原子力規制庁が株式会社コベルコ科研と契約した浸水防止設備（水密扉）に関する
安全研究報告書の誤った記載について

平成30年7月6日
原子力規制庁

不適合報告書

誤記影響の報告

整理番号 34 頁番号 166 の図 5.1.2 (⑤水圧 0.25MPa 負荷時)

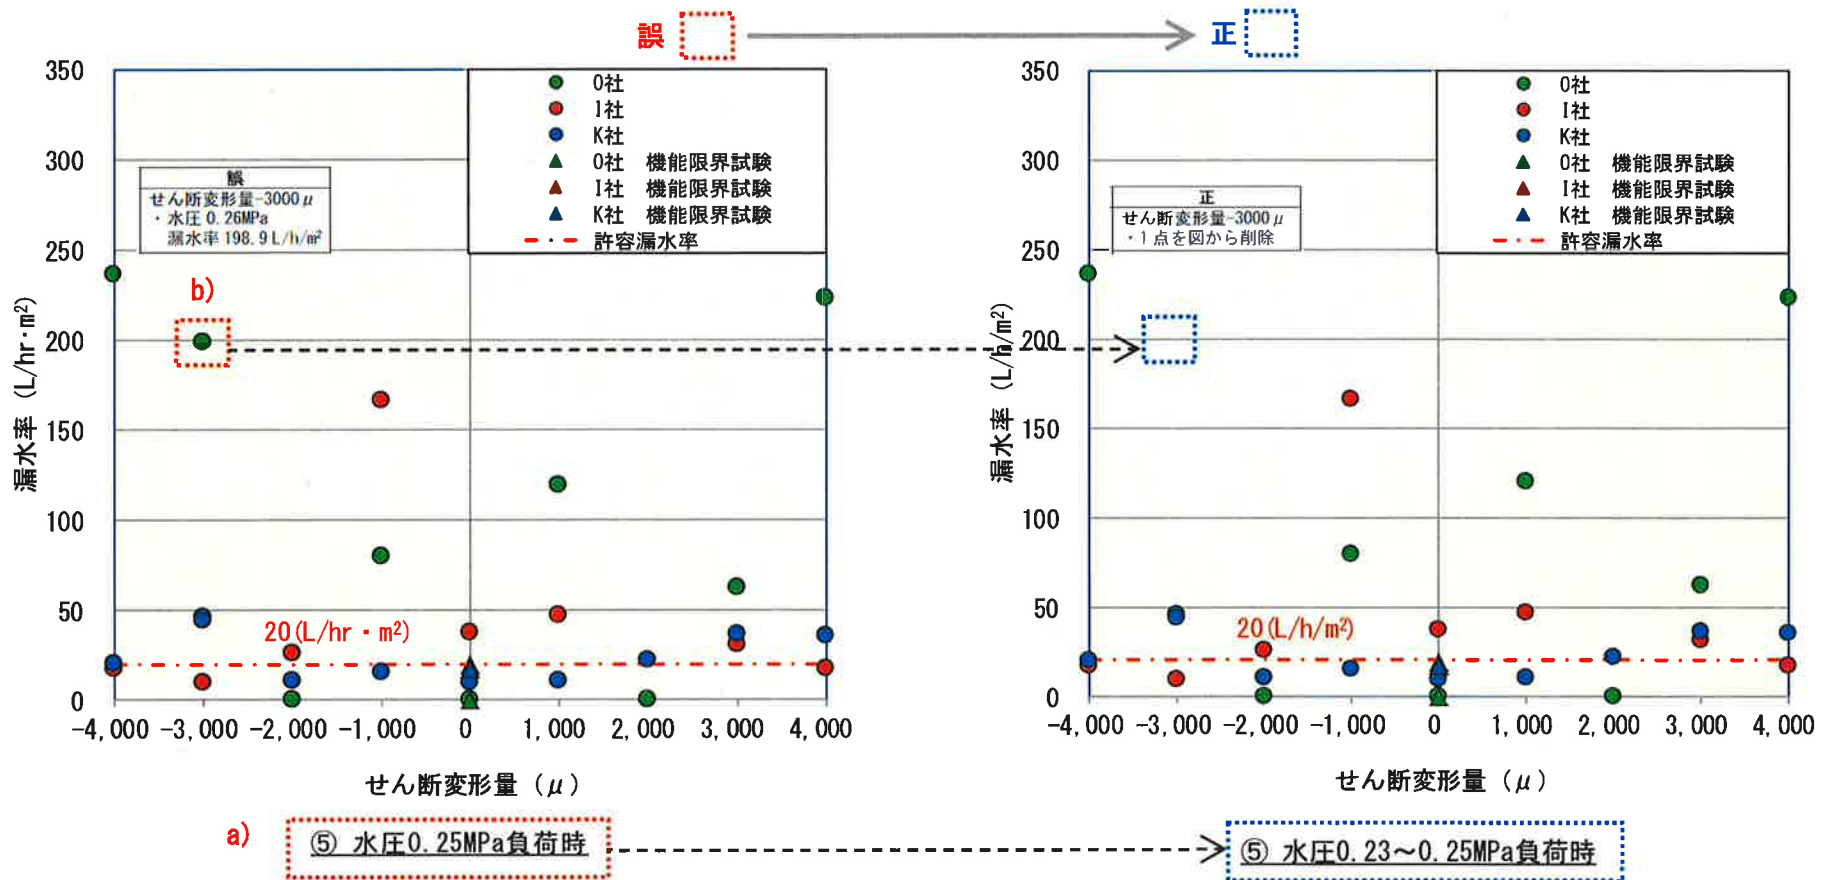
2). 水圧範囲における漏水率とせん断変形量の関係 (資料 02-整理番号 34-添付資料 7)

水圧 0.26~0.31MPa のグラフにプロットすべき水圧 0.26 MPa のデータ (せん断変形量-3000 μ 、漏水率 198.9 L/h/m²) を、水圧 0.23~0.25MPa のグラフに誤ってプロットしていた。

しかしながら、このグラフは許容漏水率(20 L/h/m²)を超える漏水の有無を整理したグラフであり、水圧 0.23~0.25MPa のグラフでは-1000 μ と-4000 μ で許容漏水率を超える漏水が有り、また水圧 0.26~0.31MPa のグラフでも-2000 μ で許容漏水率を超える漏水が有ることから、誤記はグラフの整理結果には影響していないと考えられる。

このことから、本報告書(p163)の考察「許容漏水率(20 L/h/m²)超過時の水圧は、O社製水密扉では 0.25 MPa~0.30MPa」に訂正の必要はないと考える。

整理番号 35 頁番号 168 の図 5.1.3

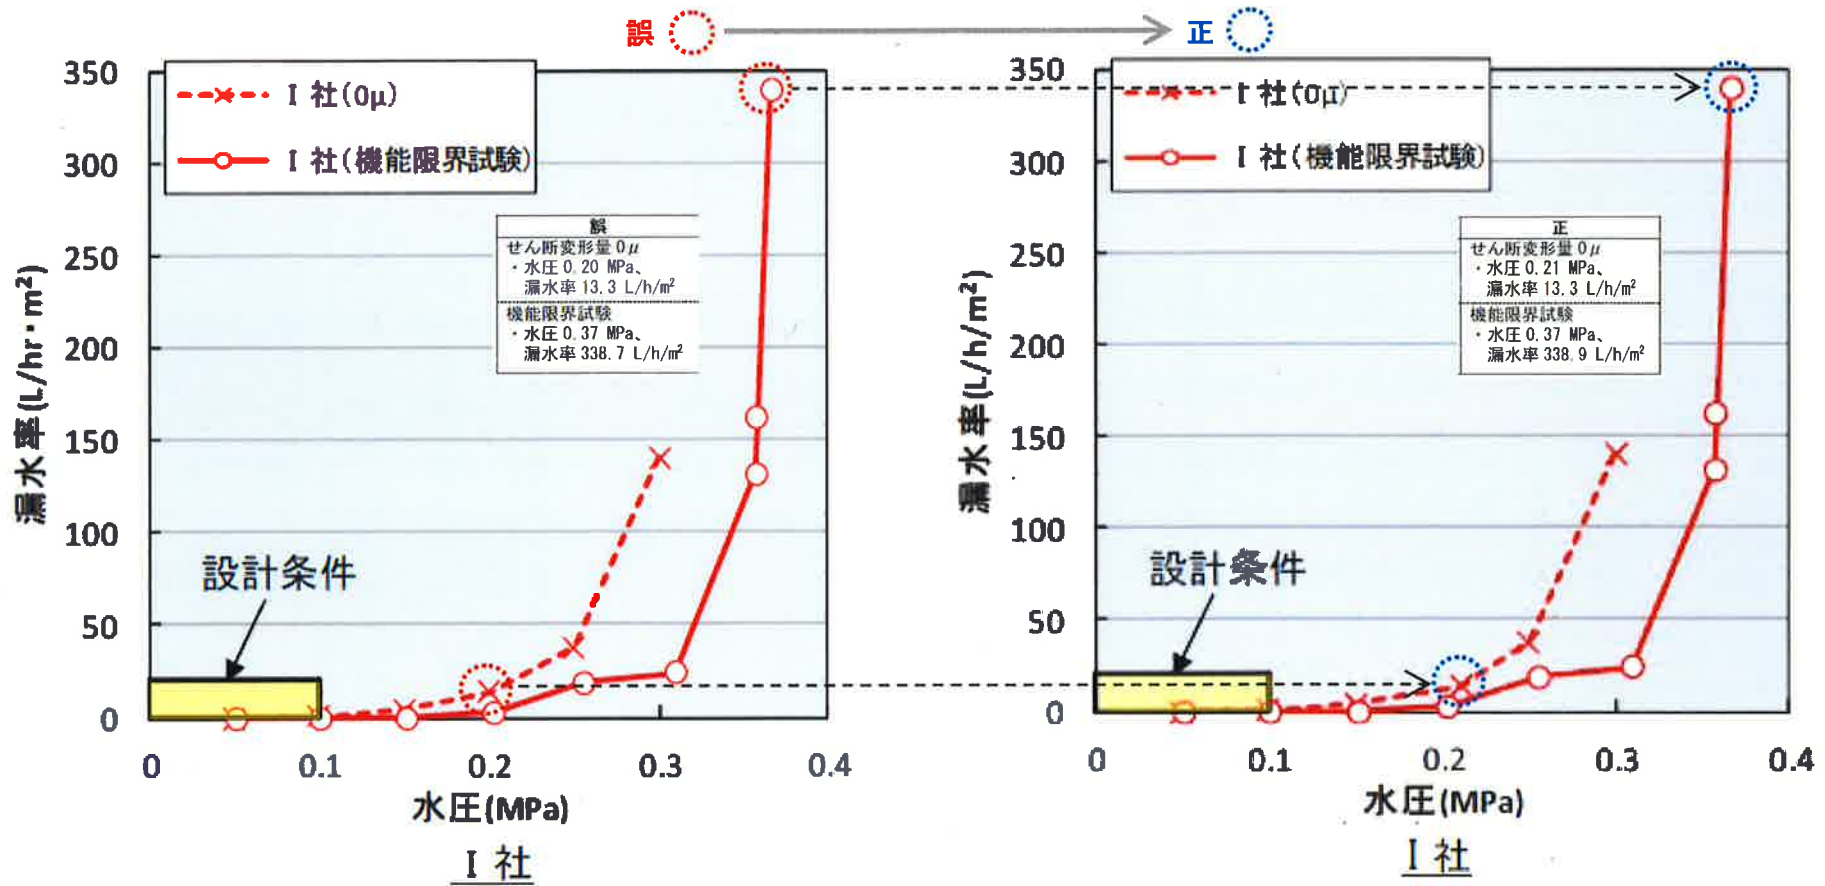
3). 機能限界試験における I 社の漏水率 (資料 02-整理番号 35-添付資料 8)

せん断変形量 0 μ のデータと機能限界試験のデータそれぞれ 1 個を

せん断変形量 0 μ	正 : 水圧 0.21MPa、漏水率 13.3 L/h/m ²
	誤 : 水圧 0.20MPa、漏水率 13.3 L/h/m ²
機能限界試験	正 : 水圧 0.37MPa、漏水率 338.9 L/h/m ²
	誤 : 水圧 0.37MPa、漏水率 338.7 L/h/m ²

と、誤ってプロットしていた。

しかしながら、本報告書の考察(p163)「I社製水密扉は、水圧 0.10 MPa~0.20MPa で漏水が発生し、徐々に漏水率が増加した後、水圧 0.25 MPa~0.30MPa で漏水率が急激に増加した」に訂正の必要はないと考える。

「平成 26 年度 中間評価調査票 (D06) 外部事象に係る構造健全性関連研究」 頁番号 169 の図 14

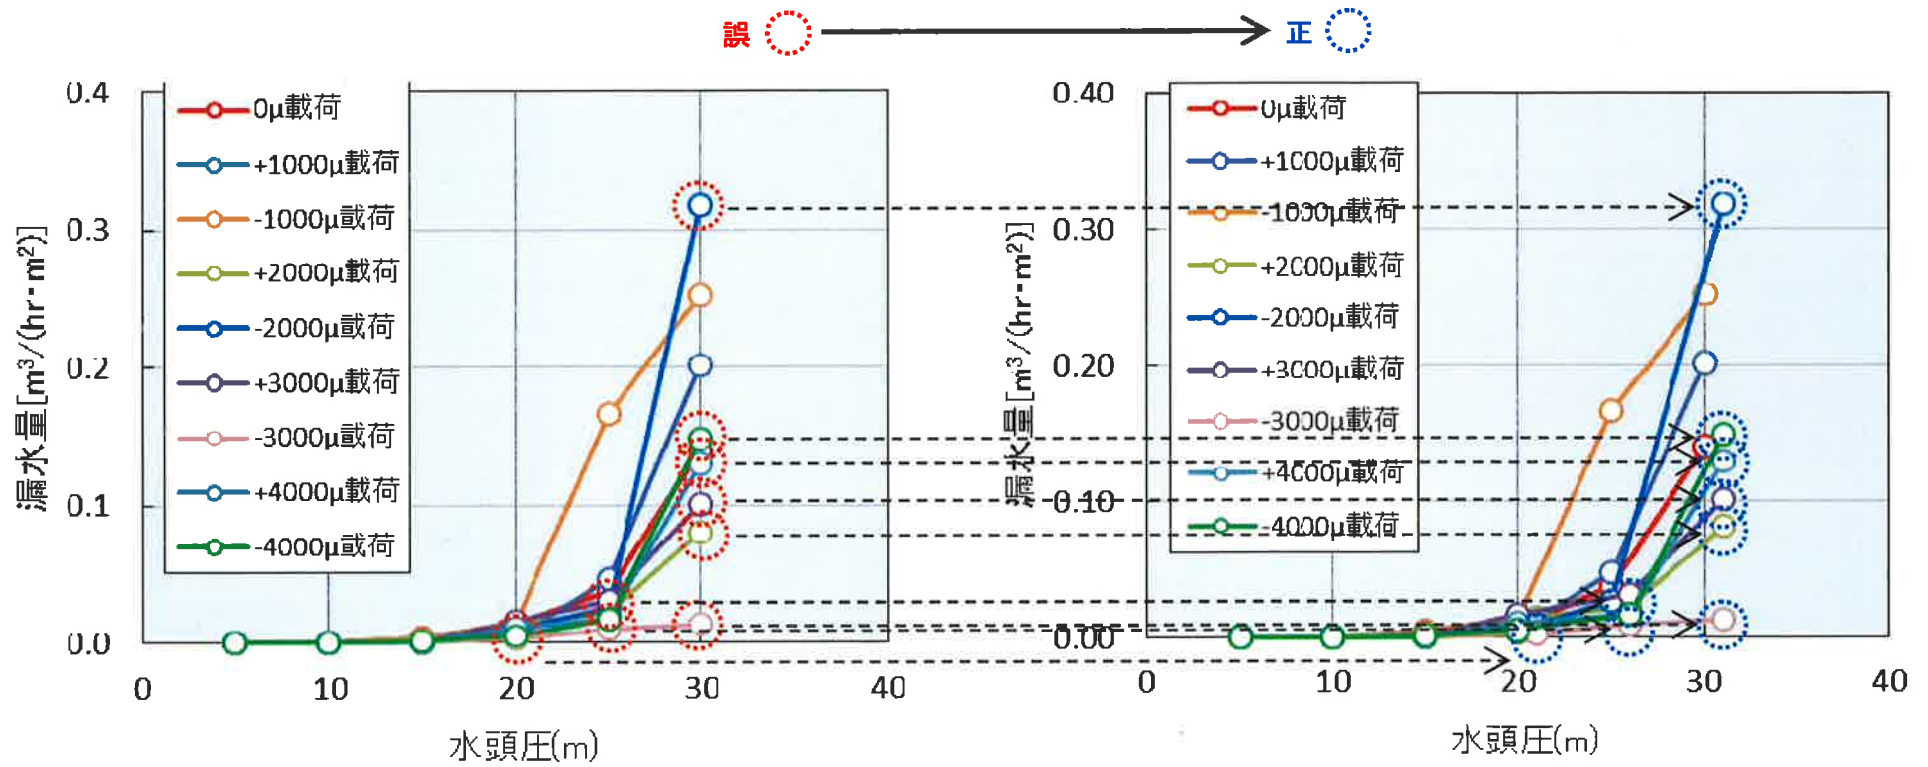
4). 平成 26 年度の貴庁ご報告に使用されたデータ (添付資料 9)

「平成 26 年度 中間評価調査票 (D06) 外部事象に係る構造健全性関連研究」 p169 「図 14 漏水量測定結果」で、水頭圧 21m、26m、31m にプロットすべきデータの一部 (計 9 点) がそれぞれ 20m、25m、30m に誤ってプロットされた。

しかしながら、貴庁ご報告の「水頭圧 25m 程度を超えると漏水量が増加する」に影響を及ぼすものではないと考えられる。
